EARL LE PUIITS

Dossier référence : 2023-6826

Le 23 /03/2023 vous m'avez fait part d'une demande de complément concernant le projet d'une création d'une retenue agricole pour irrigation, référencée : 2023-6826.

Rubrique 4.5 Caractéristiques du projet

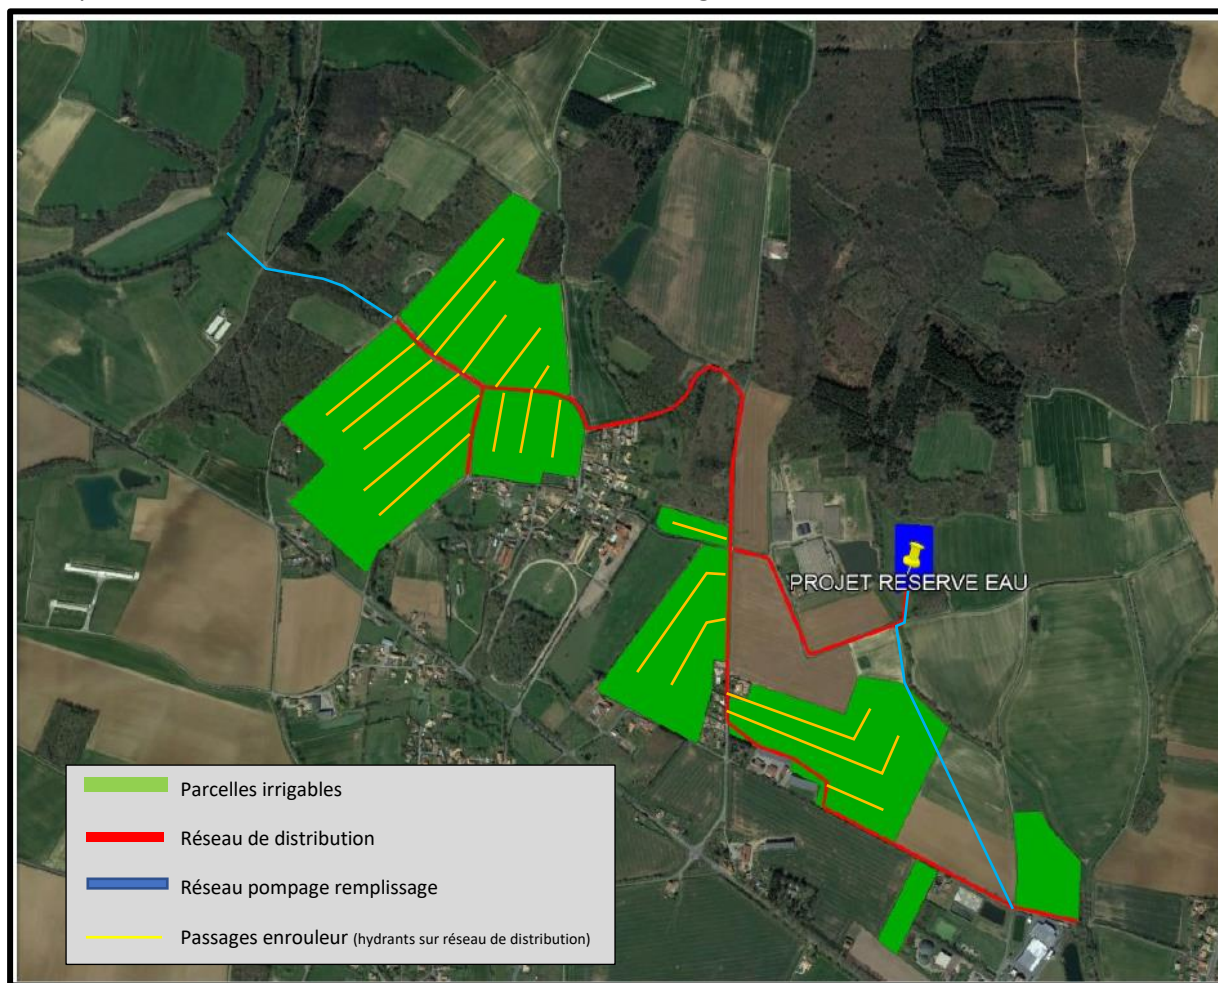
Le projet s'accompagne de la mise en place d'un réseau de canalisation d'irrigation enterré, d'une canalisation d'alimentation depuis le site industriel et une canalisation nécessaire au pompage.

Indiquer les linéaires correspondant à ces ouvrages.

Le réseau représentera un linéaire total de 2.250 km.

Le parcellaire irrigable représente 72.7 ha

Chaque année, une surface d'environ 36 à 40 ha sera irriguée.

Carte des zones humides répertoriées par le SAGE du Lay et tracé des canalisations

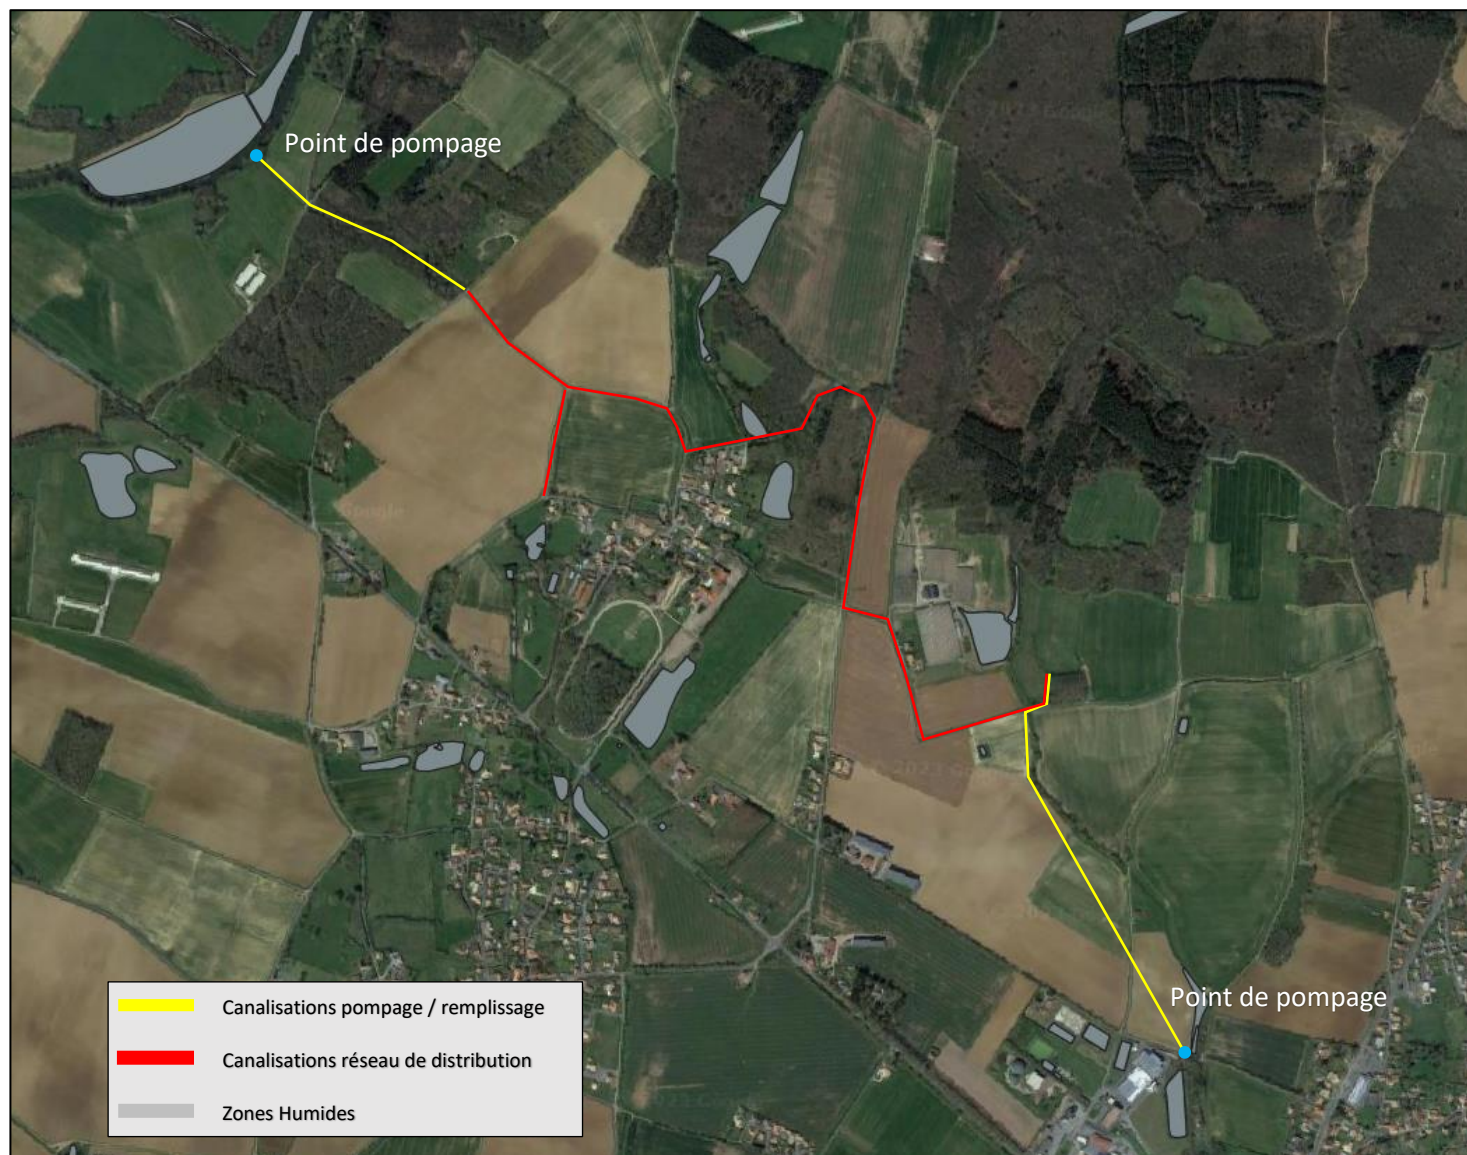
Au-delà de la seule réserve d'irrigation, préciser les éventuels impacts liés aux travaux des diverses canalisations d'alimentation de la retenue depuis le site industriel ou depuis le milieu naturel et du réseau d'irrigation.

⇒ **Cerfa au point 6.1** Incidences Potentielles « Milieu Naturel » complété. (Page 8/13)

Aucun arbre ne sera supprimé pour implanter le réseau de canalisation.

Aucune fragmentation de corridor n'est à prévoir une fois le réseau installé.
